改善箇所説明図

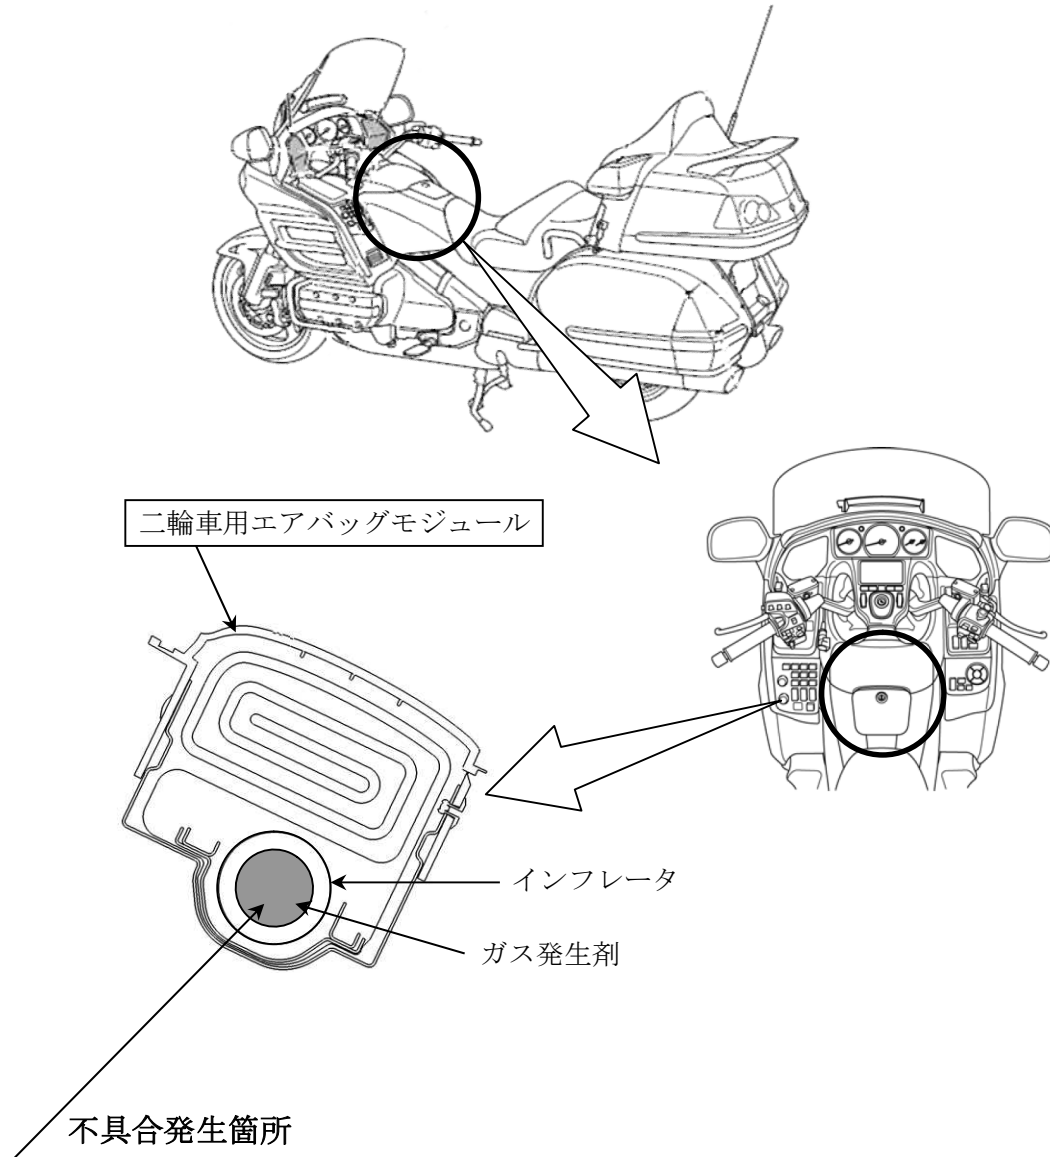
二輪車用エアバッグのインフレーター（膨張装置）において、環境温度および湿度変化の繰り返しによりガス発生剤が劣化することがある。そのため、エアバッグ展開時にインフレーター内圧が異常上昇して、インフレーター容器が破損するおそれがある。

全車両、二輪車用エアバッグモジュールを対策品と交換する。

なお、部品の準備に時間を要することから、当面の暫定措置としてエアバッグの機能を停止するとともに、エアバッグ警告灯を点灯させ、エアバッグモジュールカバーに当該エアバッグが作動しない旨の警告を表示する。

識別：車台番号付近に黄色の識別ラベルを貼付する。
